COMPLEMENTS A LA DEMANDE D'EXAMEN AU CAS PAR CAS
AEX CRIQUE SERPENT SUD

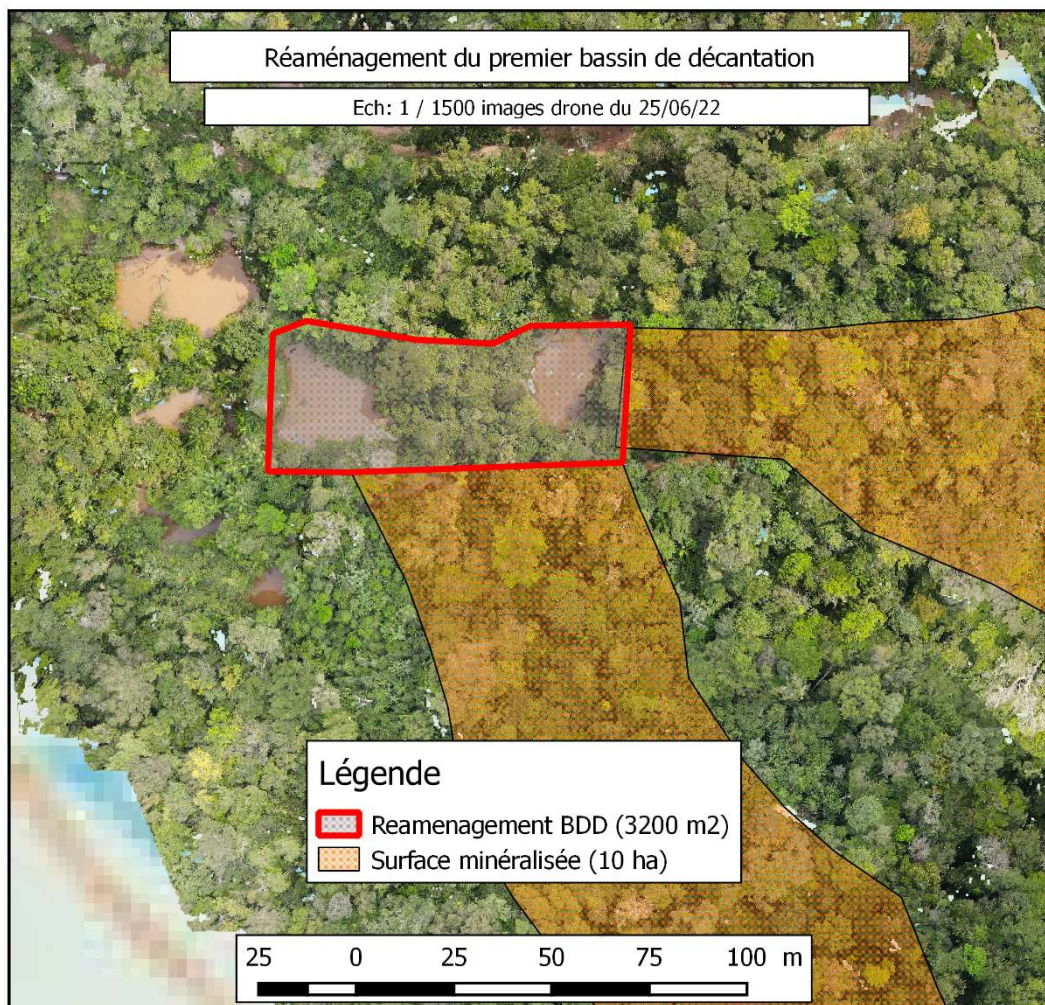
1. La déviation de la crique est bien prévue sur 1850 m et non sur 900 m
2. Le réaménagement d'un ancien bassin de décantation consiste à créer un bassin d'environ 3000 m² en surface et d'une profondeur suffisante (2 m dans ce cas) afin de recevoir les premiers rejets de caisse permettant l'exploitation du chantier n°1 de la phase 1, voir figure ci-dessous.

- vider les eaux présentes dans les deux anciens bassins
- creuser les bordures des anciens bassins (selon le tracé rouge sur la figure) afin d'obtenir un seul bassin de décantation de 3200 m² en surface et de 2 m de profondeur.
- utiliser le matériel excavé afin de faire une digue de 1 m de hauteur sur 1 m de large tout autour du bassin de décantation.
